PRODUKT <b>P</b>	AVD <b>2</b>	GRUPP <b>23</b>
BETR. <b>Byte bränslefilter</b>		NR. <b>14</b>
Insprutningsmotorer		DATUM Okt. 1987
240 1975-1985

### Byte bränslefilter

Bränslefilter det.nr. 1 389 450-6, har ändrad mutterfattning på ingångssidan.

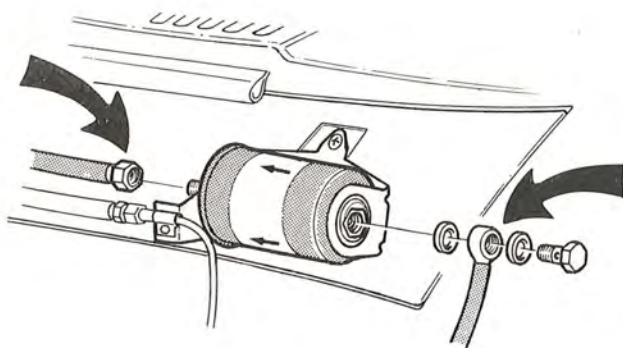
Måttet är ändrat till **27 mm** (tidigare 19 mm). Vid byte av bränslefilter på äldre vagnar måste därför en viss ombyggnad ske.

Material	Det.nr	Material	Det.nr
Bränslefilter	1 389 450-6	Konsol	1 229 284-3
Packning (2 st)	947 621-9	Skruv	946 934-7
-"-	947 282-0	-"-	955 127-6
Konsol	1 336 338-1	-"-	955 138-3

### Ta bort bränslefiltret från konsolen

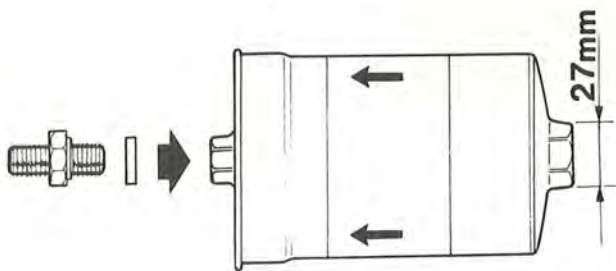
- Lägg ut papper under bränslefiltrets slanganslutningar.
- Lossa överfallsmuttern på utgångssidan.
- Ta bort slanganslutningarna och ta bort bränslefiltret från konsolen.

### Flytta över utgångsnippeln till det nya bränslefiltret

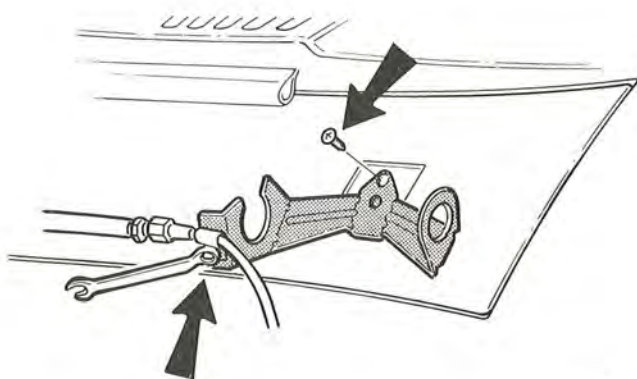
- Sätt dit ny packning det.nr. **947 282-0**.

Observera flödesriktningen (den invändiga konan för utgångsnippeln vänds från filtret).

### Ta bort den gamla konsolen från mellanbrädan

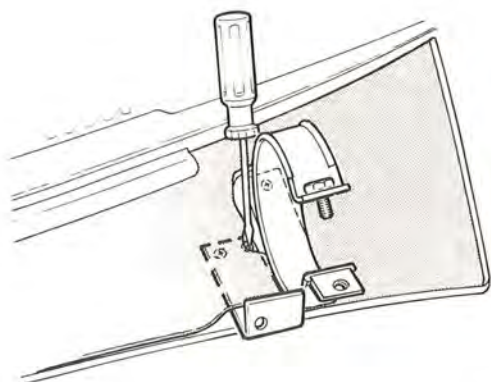
- Ta bort returledningens klammer.
- Ta bort konsolen.

### Sätt dit två nya konsoler

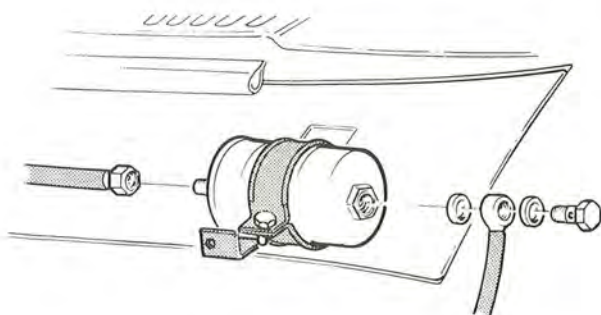
- Placera konsol det.nr. **1 229 284-3** under isoleringen på mellanbrädan.
- Skruva fast konsolen i befintliga hål (urtagets vänstra nedre hörn). Använd de gamla skruvarna.
- Placera konsol det.nr. **1 336 338-1**, så skruvhål för tidigare filterkonsol stämmer mot styrestiftet och skruvhålet i den nya konsolen. Använd ny skruv det.nr. **955 138-3**.

### Sätt dit det nya bränslefiltret

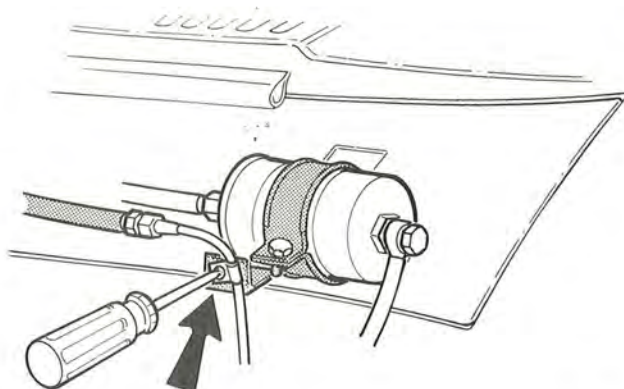
- Anslut bränsleledningarna. Använd nya packningar vid ingångssidan det.nr. **947 621-9**.

### Sätt dit returledningen

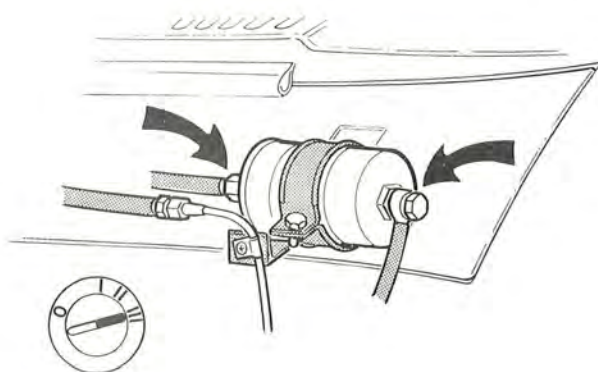
- Sätt fast returledningen på konsol det.nr. I 229 384-3 med tidigare klammer. Använd ny skruv det.nr. 955 127-6.
